令和４年７月１５日
堺 市 上 下 水 道 局

白鷺町１丁ほかマンホールポンプ設備更新工事の設計図書の訂正について（通知）

設計図書（図面　図面番号　08-PM06）５８号マンホールポンプ機械設備更新図のポンプ出力を修正します。

58号 仮設計画図

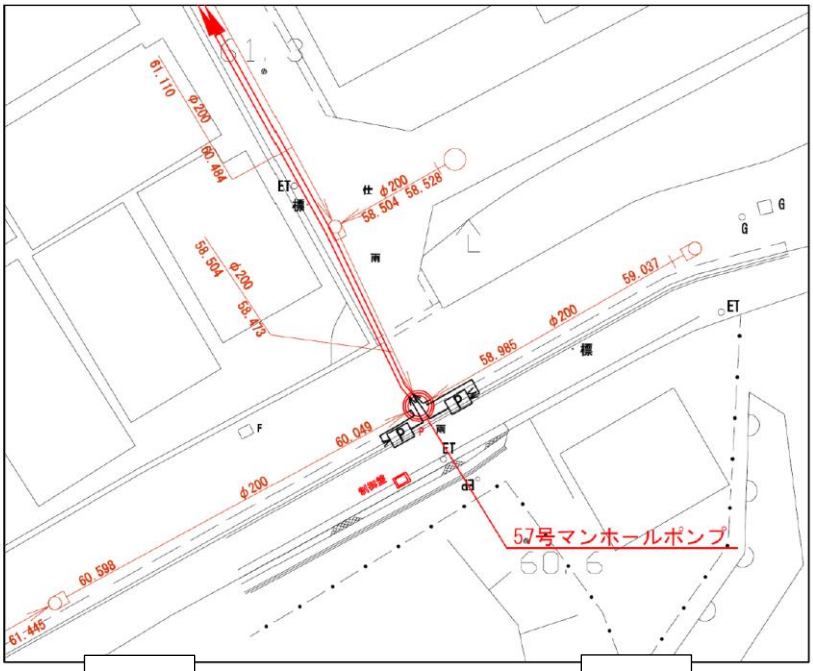
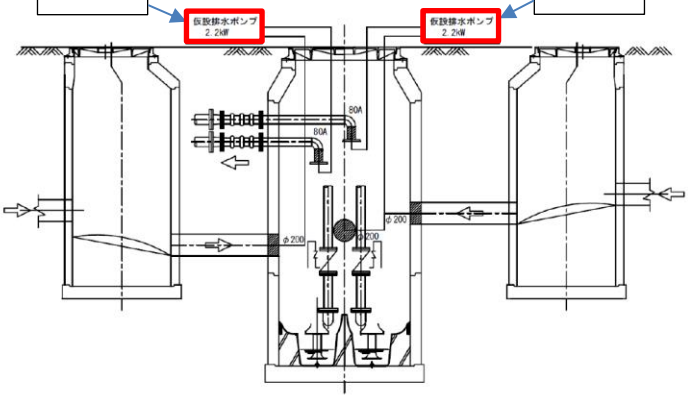
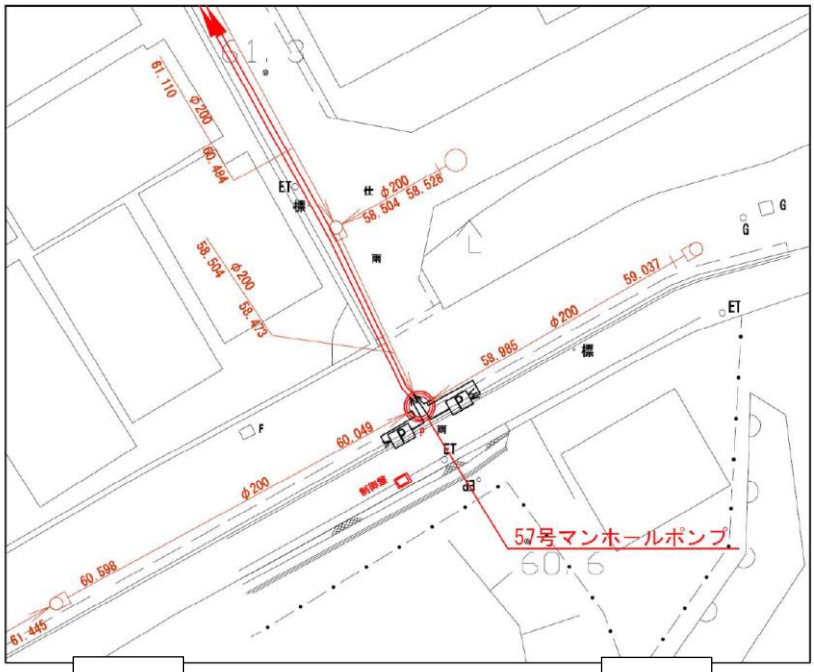
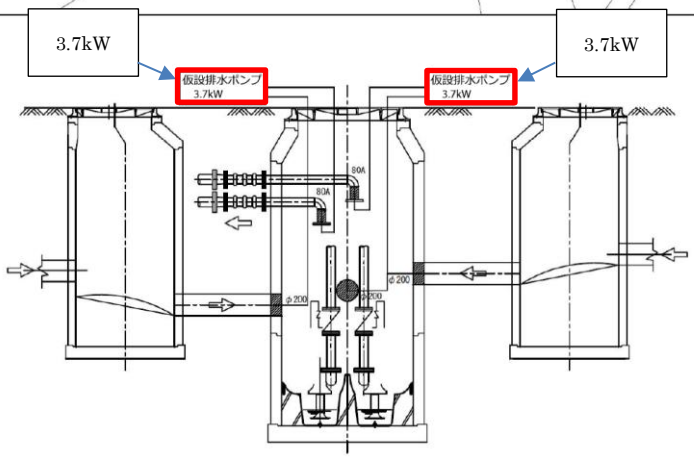
特記仕様書第２章機械設備工事仮設計画図（案）仮設排水ポンプ出力を修正します。

2.2kW

2.2kW
